柏崎刈羽原子力発電所保安規定審査資料	
資料番号	TS-76 (改訂2)
提出年月日	令和2年10月29日

柏崎刈羽原子力発電所7号炉

高圧代替注水系の運用について

東京電力ホールディングス株式会社

図1 高圧代替注水系の確認運転等

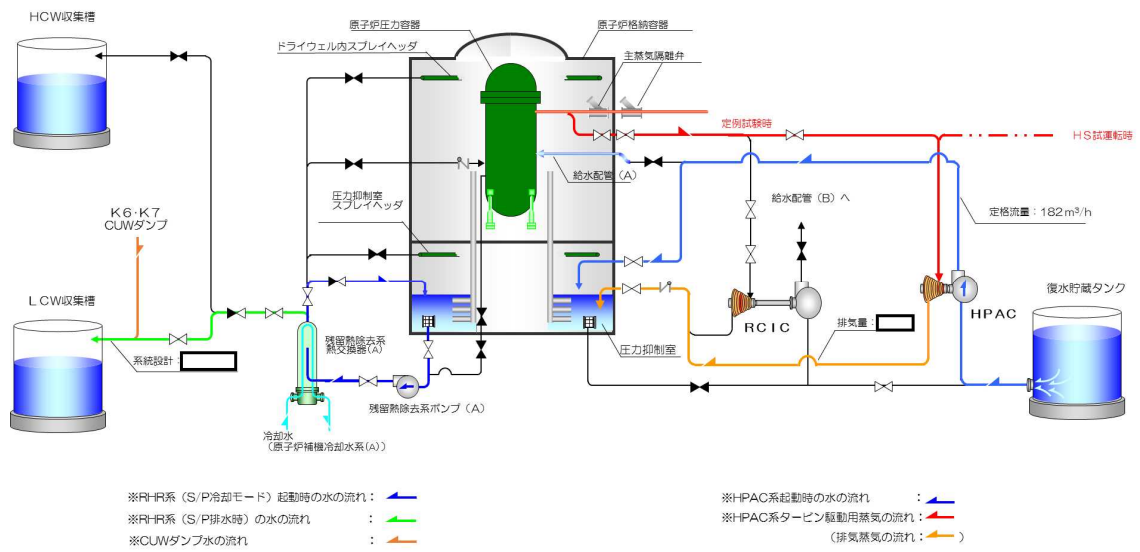
高圧代替注水系ポンプの確認運転等は、図1に示す通り、復水貯蔵槽を水源とし、サブプレッションプールへ水を排出する系統構成にて行うため、確認運転等に伴い、サブプレッションプール水位は上昇する。このため、確認運転等時における水位上昇対策として、残留熱除去系ポンプにてサブプレッションプール水を廃棄物処理建屋のLCW収集槽へ移送する操作を並行して行う。

しかしながら、上記操作を行った場合であっても、サブプレッションプール水の移送先のLCW収集槽受入配管の設計容量は [] であり、高圧代替注水系ポンプの定格流量運転時（ $182\text{ m}^3/\text{h}$ ）においては、サブプレッションプールへの流入量が上回ることから、水位の上昇が生じ、高圧代替注水系ポンプの駆動蒸気（ [] ※）分が加わると、サブプレッションプール水位は約 [] 上昇することとなる。

これまでの高圧代替注水系の試験運転実績から、サブプレッションプール水位の通常運転範囲内での運転可能時間は [] 程度であることが分かっている。一方で、同じ蒸気駆動ポンプである原子炉隔離時冷却系の定例試験の実績から、運転員がポンプの流量調整、運転状態確認、データ採取等を行うためには少なくとも [] 程度は掛かると想定され、通常運転範囲内では確認運転等を行うための時間を十分に確保できないことが懸念される。また、サブプレッションプールの水位調整操作で生じる水位の揺らぎ等の事象により、通常運転範囲内の管理値を逸脱する可能性もある。従って、保安規定第46条について、高圧代替注水系の確認運転等の行為を妨げないための措置を新たに設ける。

図46

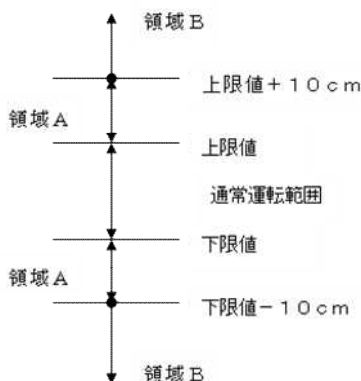
高圧代替注水系ポンプの確認運転等時は、水位の常時監視及び水位上昇／下降範囲を最小限に抑える措置を実施すると共に、確認運転等終了後24時間の制限を設けた上で、通常運転範囲の逸脱（図46の領域Aへの移行）を許容することとする。なお、24時間の制限については、表46-2の条件Aの完了時間を準用した。

また、領域Aを超えて領域Bに近接した場合は、確認運転等を中止し24時間以内に水位を制限値内に復旧することとするが、万が一、領域Bに移行した場合（サプレッションプールの水位調整操作で生じる揺らぎ事象、または高圧代替注水系ポンプの確認運転等で生じる波立ち等による一時的な水位の上昇は除く）は、運転上の制限の逸脱と判断し、表46-2の要求される措置に従い、原子炉をスクラムする。

第46条 原子炉の状態が運転、起動及び高温停止において、サブプレッションプール^{※1}の水位は、表46-1(図46)で定める事項を運転上の制限とする。ただし、地震時を除く。なお、7号炉において、原子炉隔離時冷却系又は高圧代替注水系の運転確認等により、サブプレッションプールの水位が図46の領域Aに移行した場合、運転確認開始から確認終了後24時間までの間は、運転上の制限を満足していないとはみなさないが、領域Bに移行した場合は、運転上の制限の逸脱と判断する。

2. サプレッションプールの水位が前項で定める運転上の制限を満足していることを確認するため、次号を実施する。
 なお、7号炉において、原子炉隔離時冷却系又は高圧代替注水系の運転確認等により、サブプレッションプールの水位が図46の領域Aに移行した場合、5分毎にサブプレッションプールの水位を監視するとともに、領域Bに近接した場合は、水位が変動するような運転確認等を中止し、24時間以内に水位を制限値内に復旧する。
